MINISTÉRIO DO MEIO AMBIENTE E MUDANÇA DO CLIMA
INSTITUTO CHICO MENDES DE CONSERVAÇÃO DA BIODIVERSIDADE
PARQUE NACIONAL DA CHAPADA DOS GUIMARÃES

Informação Técnica nº 20/2024-PARNA Chapada dos Guimarães/ICMBio

Assunto: Alternativas técnicas ou locacionais no Portão do Inferno

Figura 46: Alternativas locais e tecnológicas.

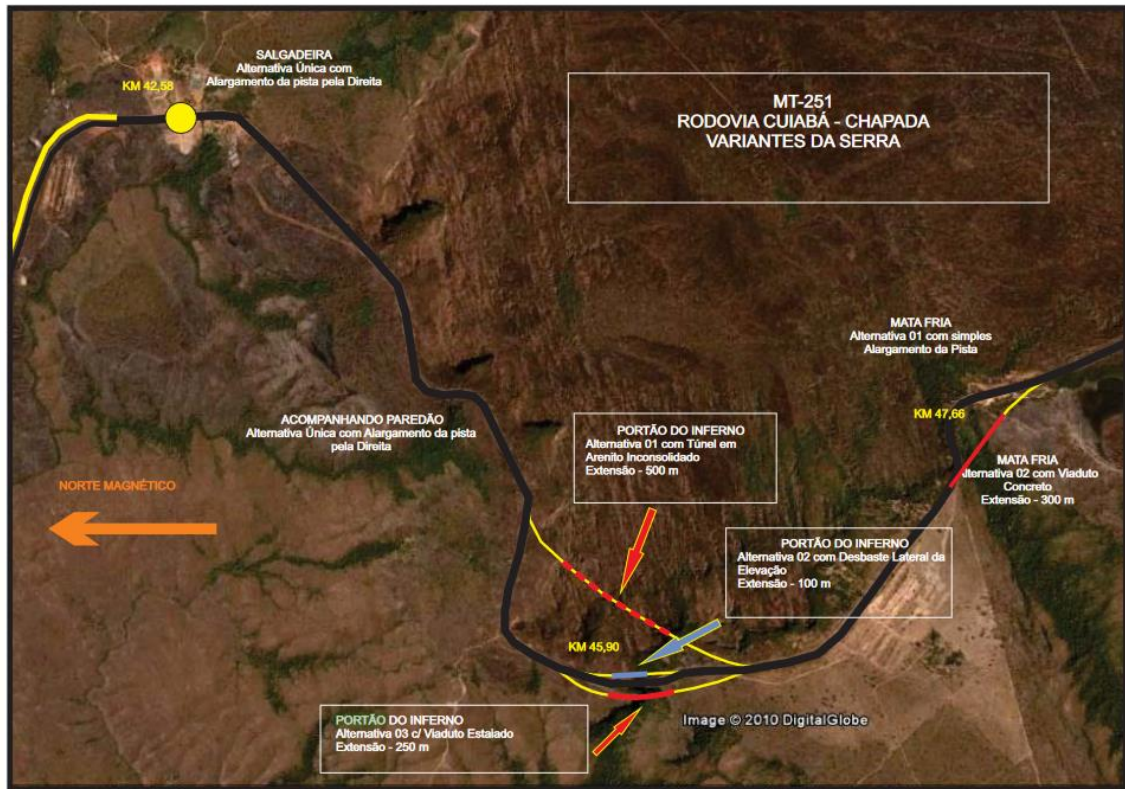
No estudo realizado pela Ecoplan Engenharia (2013), foram analisadas as seguintes alternativas Figura 46: 01) túnel em arenito inconsolidado e extensão de 500 m; 02) desbaste lateral da elevação e extensão de 100 m; e 3) viaduto estaiado e extensão de 250 m. Além disso, foram apresentadas soluções para a Curva da Mata Fria, outro local crítico no trajeto, sendo elas: 01) simples alargamento de pista e 02) viaduto de concreto e extensão de 300 m.

Considerando as características geotécnicas, e o diagnóstico realizado no âmbito do Estudo de Impacto Ambiental (EIA) constatou que a melhor alternativa corresponde ao viaduto para o Portão do Inferno, em virtude das dificuldades técnicas e do impacto na paisagem relacionadas as alternativas de túnel e corte no morro. As considerações técnicas que levaram a equipe do estudo a essa conclusão pode ser verificada no item Geotecnia do relatório realizado pela Ecoplan Engenharia (2013).

Figura 48: Projeto de terraplanagem apresentado pela Secretaria de Infraestrutura de Mato Grosso

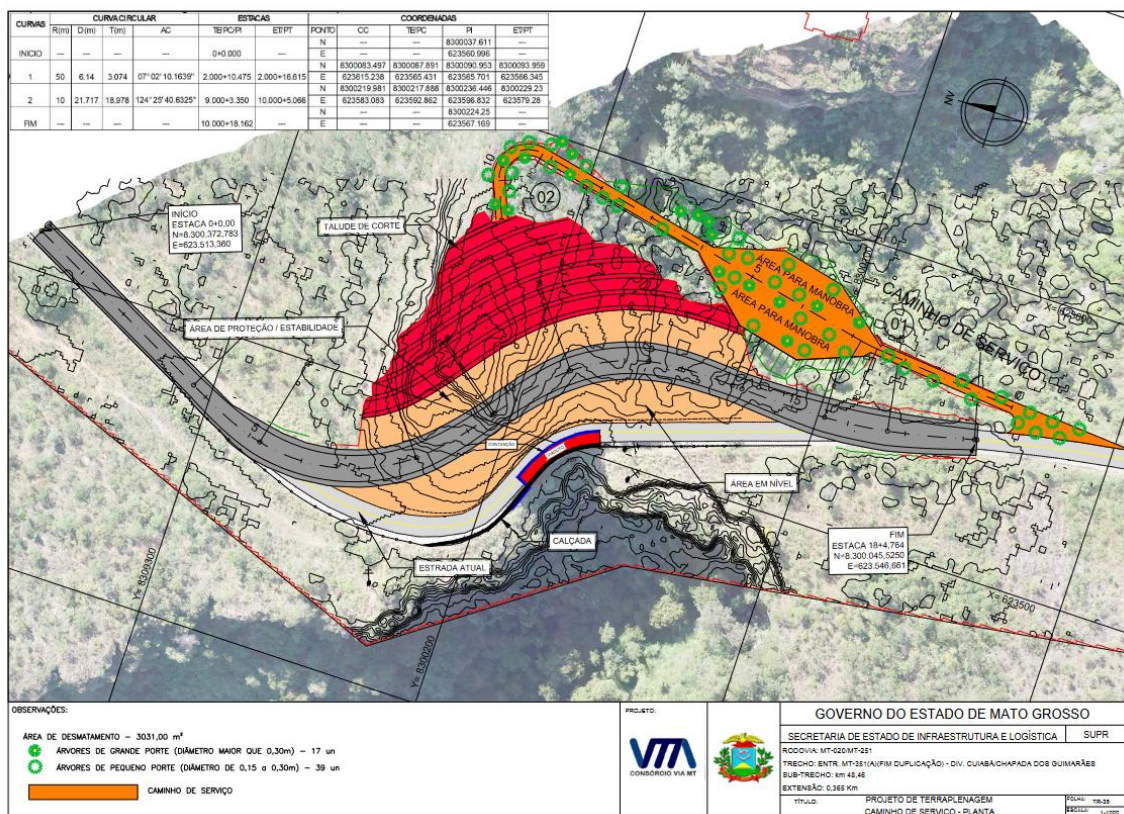
Entretanto, Azambuja Engenharia e Geotécnia (2023) indicou que a porção superior da formação Botucatu possui uma resistência maior devido a silicificação. As camadas silicificadas da Formação Botucatu foram identificadas durante o desenvolvimento da pavimentação da MT 020, na altura do Morro da Lage. Embora a obra tenha sido tratada como terraplanagem, em verdade, a proposta apresentada pelo Sinfra se trata de um projeto de desmonte de rocha.

A inexistência de vias de acesso ao topo, e as dificuldade de desenvolver as vias pela rota proposta, somadas a distância elevada até o bota fora dos materiais que serão extraídos, e o volume elevado de material, indicam que o prazo de 120 dias dificilmente será factível. A falta de conhecimento sobre o maciço e o conjunto de descontinuidade e planos de fraturas apresentados no capítulo de geologia estrutural, ampliam o risco de problemas no decorrer da obra, relacionados a movimentações de blocos não planejadas.

O desmonte de rocha do morro do Portão do Inferno pode levar também a movimentações geológicas que venham a comprometer o viaduto atual, impossibilitando o trânsito. Diferente de outras propostas como viaduto ou túnel, o desenvolvimento retaludamento, levará no mínimo a uma interdição parcial da rodovia durante, no horário de desenvolvimento da obra, ou seja, durante o dia. Porém devido a fatores de segurança e/ou em virtude de quedas de blocos não planejadas, o desmonte de rocha pode interditar totalmente a via.
